Boligbygg Vest AS
Fagerdalen 4
5039 BERGEN

Godkjenning - løyve til oppføring av tomannsbustad BK07 Elvaåsen - gbnr 23/567 Frekhaug

Administrativt vedtak. Saknr: 240/2018

Utforming av bygget skildra gjennom innsendt illustrasjonsteikning:

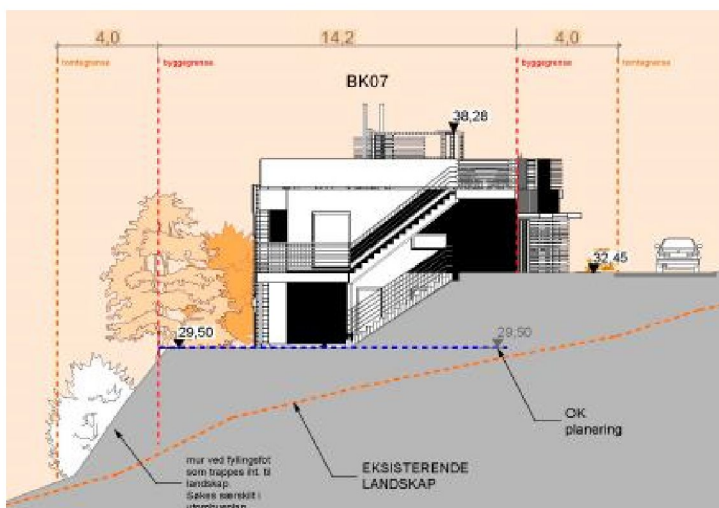
Ved frådelling vil eigedomen ha eit areal på om lag 723 m² og er oppgitt med to plan med samla bebygd areal (BYA) på 240 m², 33,2 %-BYA. Dette er innanfor gjeldande utnyttingsgrad på 40 % BYA. Planeringsnivå og topp byggehøgde (overkant tak) er oppgitt til høvesvis kote +29,5 moh og +38,28 moh. Det blir elles vist til søknad med vedlegg, journalført motteke 09.08.2018.
